**Entretien et réparation des perrés de
lutte contre la submersion marine sur
le chenal de l'Aa**

**Communes de Grand-Fort-Philippe et
de Gravelines**

Mémoire en réponse à l'avis de l'AE

Décembre 2020

Illustration 1 : Localisation des différents sédiments du port de Gravelines

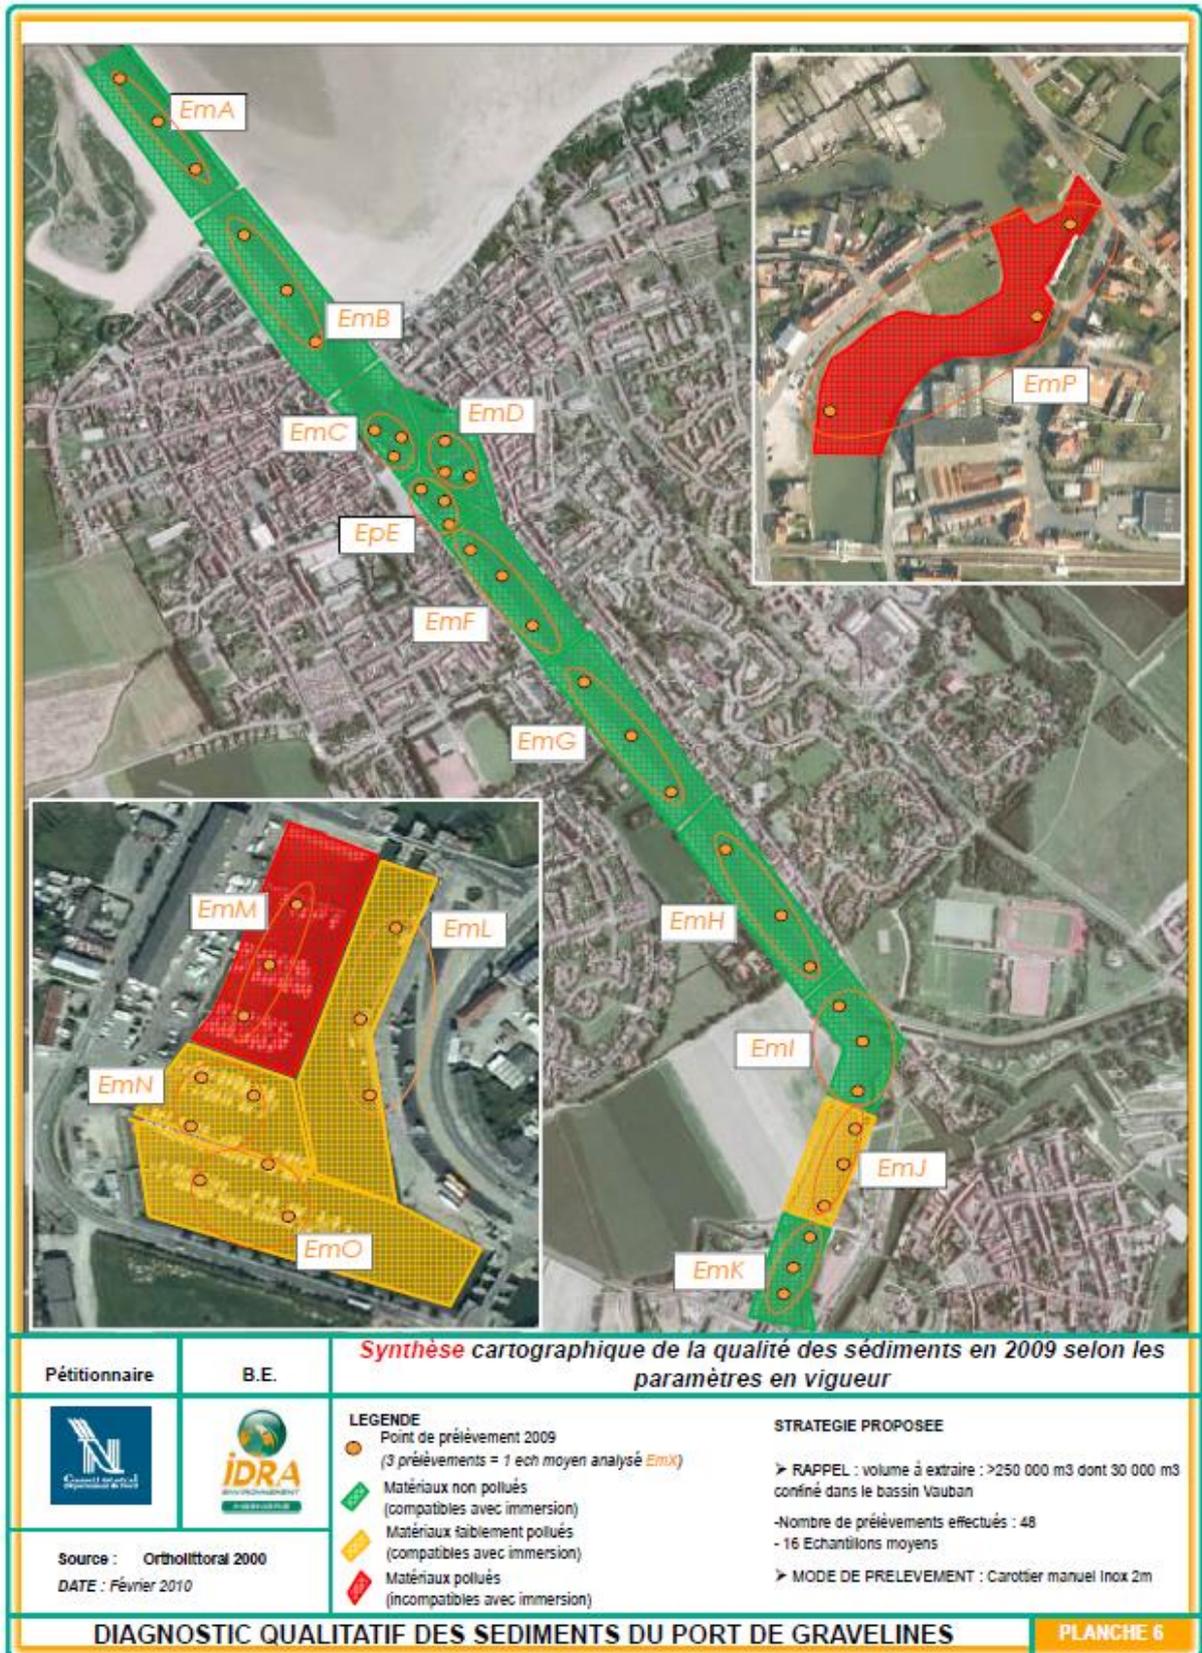
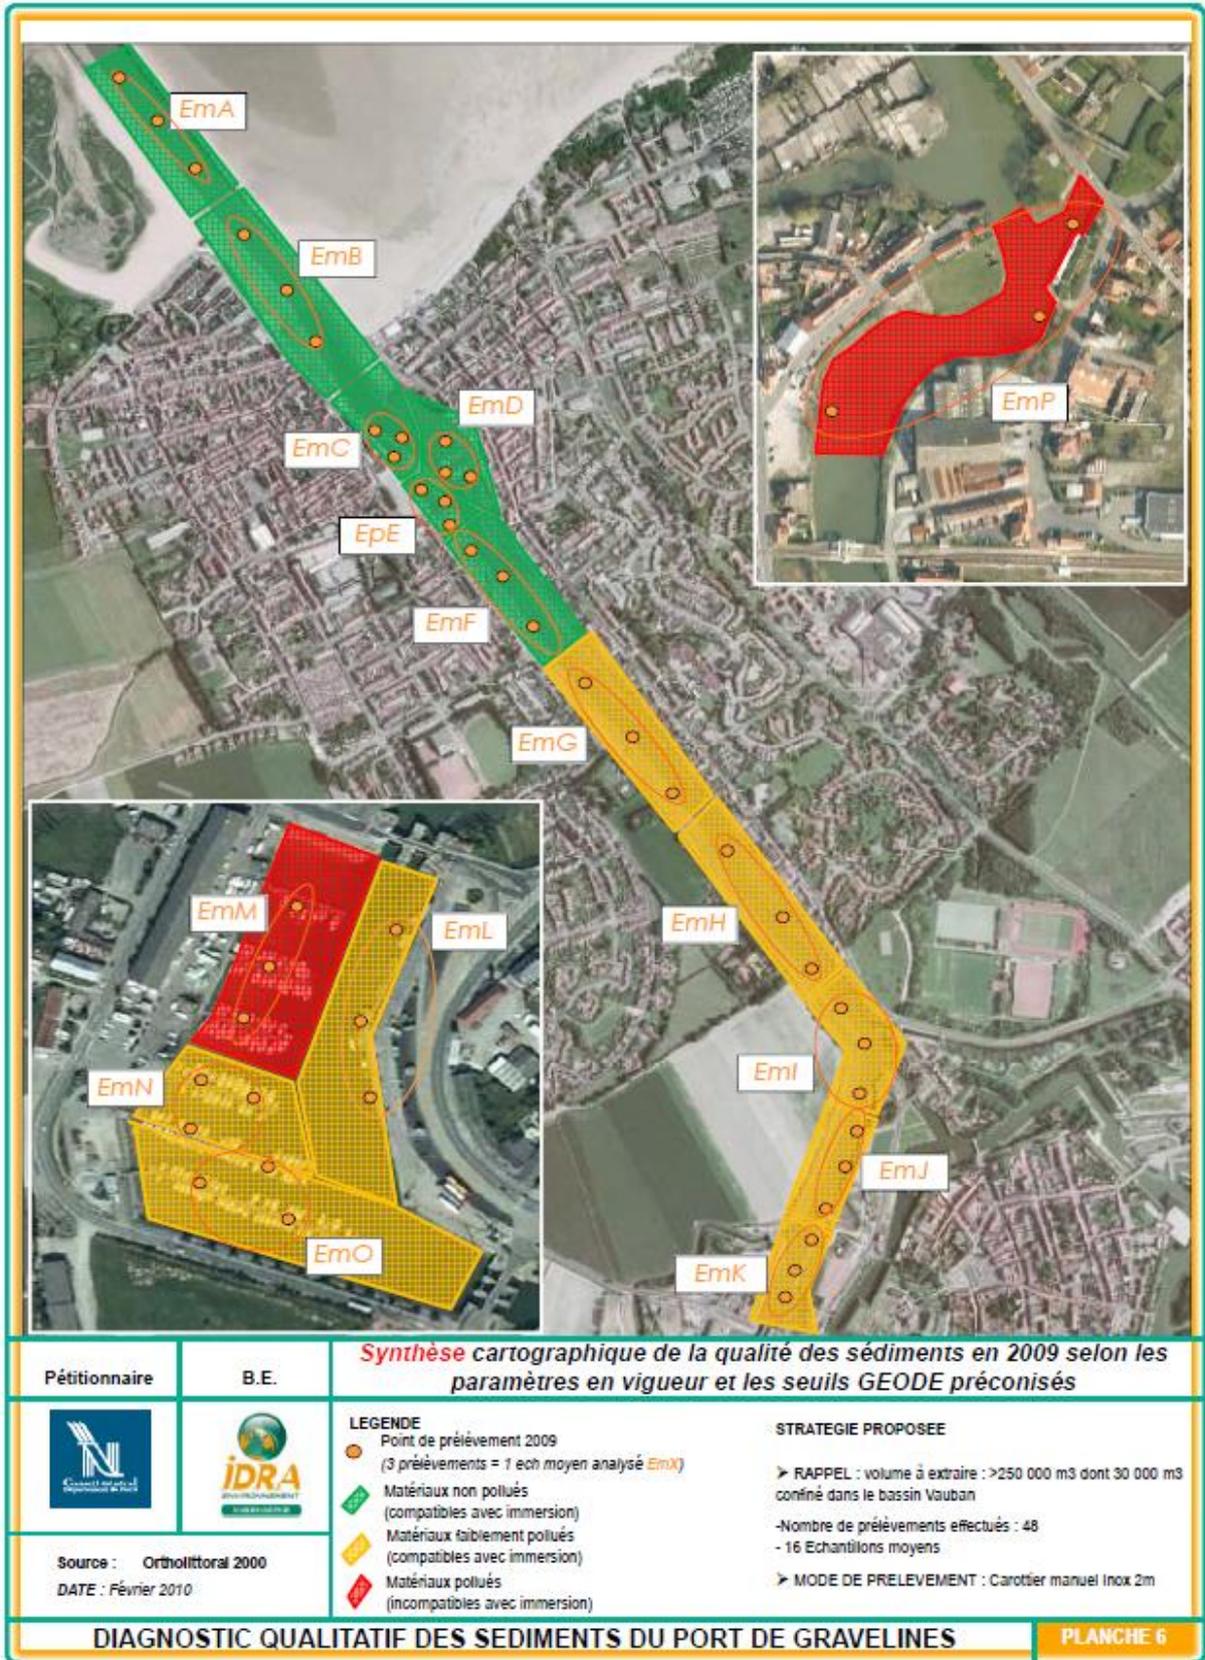
« L'autorité environnementale recommande de caractériser l'état des sédiments pour définir les possibilités d'excavation, les impacts sur les milieux, et leur devenir. »

Les sédiments présents au droit du port de Gravelines sont fins et de type limono-sableux (80% ont une granulométrie inférieure à 63µm).

Les résultats des analyses témoignent d'une disparité spatiale du degré de contamination :

- D'un côté, le chenal dont la qualité est inférieure au seuil réglementaire N1 pour l'ensemble des paramètres (hormis le cadmium pour l'échantillon moyen Em J). Seuls quelques dépassements légers du seuil préconisé N1 sont perceptibles pour les HAP. Ces résultats laissent envisager la possibilité d'une restitution au milieu aquatique des sédiments sur les zones d'immersion du Grand Port Maritime de Dunkerque sous réserve que ce dernier l'autorise. Les données observées tendent à confirmer l'absence de pollution significative des sédiments du chenal par rapport aux analyses de 2006. Seul les HAP subsistent, en concentration plus faible, mais toujours sensiblement supérieure au seuil de préconisation bas sur la majorité des points.

- D'autre part, le bassin Vauban dont la qualité des sédiments dépasse systématiquement les seuils N1 et parfois N2 pour le cadmium. De plus, les dépassements du seuil N1 sont présents sur tous les échantillons HAP. Ces données confirment ainsi les résultats et conclusions de l'étude similaire menée en 2006. Ces résultats témoignent d'un risque potentiel à l'immersion impliquant la nécessité d'une gestion spécifique à terre. Ainsi, il peut être judicieux de mener, de façon complémentaire, un test de lixiviation sur ces sédiments ainsi qu'un test H14 définissant leur dangerosité.

Une représentation cartographique de la synthèse de la qualité des sédiments est consultable ci-dessous.

Illustration 3 : localisation des zones humides délimitées par le critère de végétation

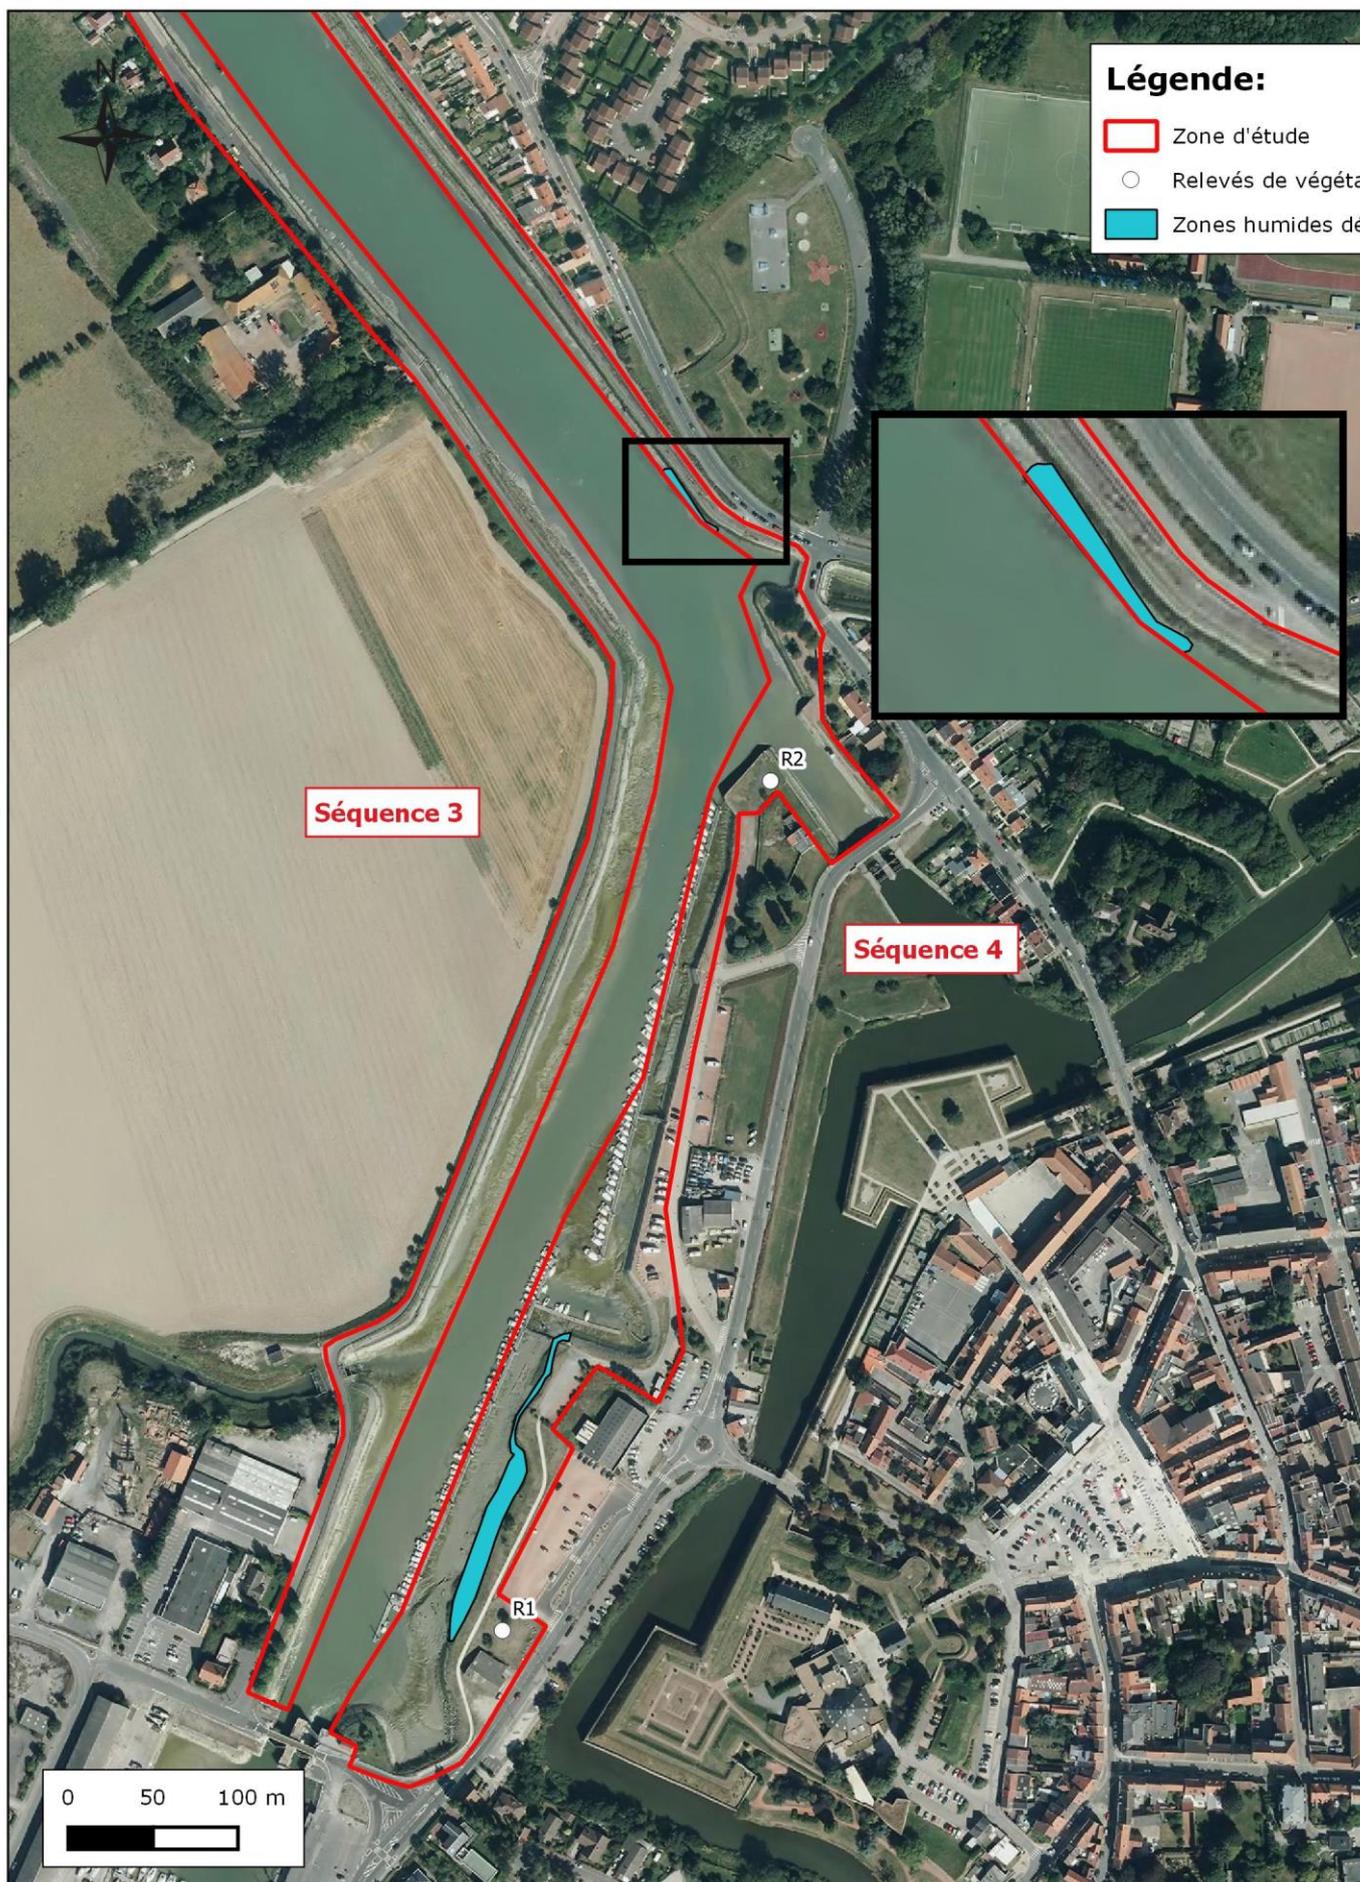
« L'autorité environnementale recommande d'étudier les zones humides et leurs fonctionnalités impactées par le projet. »

D'après les méthodes d'inventaires précisées dans l'Annexe II de l'arrêté du 24 juin 2008, la roselière (soit 1257 m²) est considérée dans son intégralité comme habitat de zones humides. Les vasières (lorsqu'elles sont colonisées par de la Spartine) sont également considérées comme humides (soit 166 m²).

Aussi, une surface d'environ 1423 ha est classée en zones humides d'après le critère floristique. La carte en page suivante localise les zones concernées.

Illustration 4 : Présentation de l'emprise possible des ouvrages des systèmes d'endiguement du chenal de l'Aa

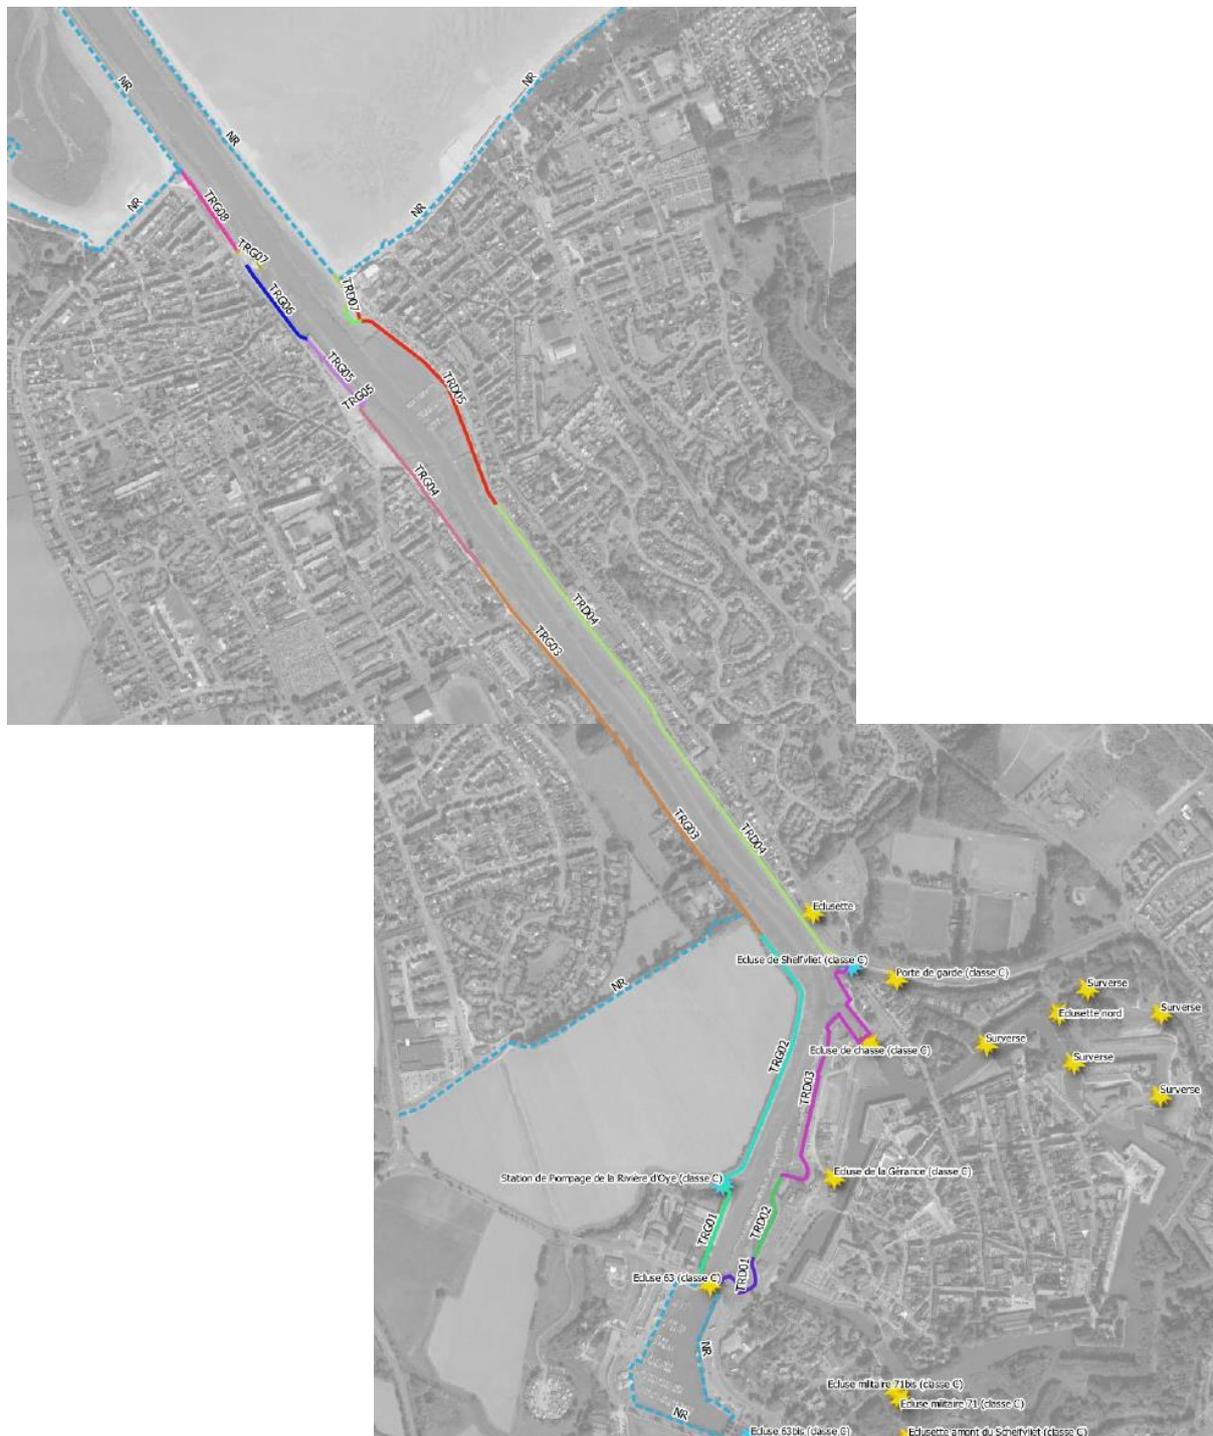
« L'autorité environnementale recommande de présenter un document de synthèse des différents aménagements du système d'endiguement en cours et prévus. »

Les zones protégées par les ouvrages constituant les possibles systèmes d'endiguement du chenal de l'Aa, en considérant une arase de ces ouvrages et un événement de référence égal à T100+60cm, montrent une légère superposition des zones protégées : une petite enclave en rive droite pour le système d'endiguement de la rive gauche et inversement.

Cette situation plaiderait pour la mise en place d'un seul système d'endiguement. Cependant la complexité administrative de la gestion des dossiers et la nécessité pour la sécurité des populations d'engager les travaux sur les ouvrages du chenal de l'Aa plaident en faveur de deux systèmes d'endiguement distincts. Cette option est renforcée par le fait que l'abaissement du niveau de protection initialement prévu (nouvelles modélisations réalisées dans le cadre de l'Etude de Dangers) pourraient effacer les superpositions des zones protégées.

Ainsi le système d'endiguement en rive droite, inclurait :

- Les berges du chenal de l'Aa du TRD03 (pour sa partie aval, incluant le Schelfvliet) au TRD05 (environ en son milieu, zone où l'on retrouve les « terres hautes » sur lesquelles le Petit-Fort-Philippe historique s'est construit) ;
- L'ouvrage du Schelfvliet ;
- Possiblement pourraient être ajoutées les écluses de Gérance et de Chasse, selon le résultat des modélisations hydrauliques ;
- Une seconde option consisterait à faire se terminer le système d'endiguement au niveau du TRD07, à hauteur du club nautique.

Et le système d'endiguement en rive gauche inclurait :

- Les berges du chenal de l'Aa du TRG02 jusqu'à la moitié du TRG04 (zone où l'on retrouve les « terres hautes » sur lesquelles le Grand-Fort-Philippe historique s'est construit) ;
- La station de pompage de la rivière d'Oye ;
- Une seconde option consisterait à faire se terminer le système d'endiguement au niveau du TRG08 (calvaire).
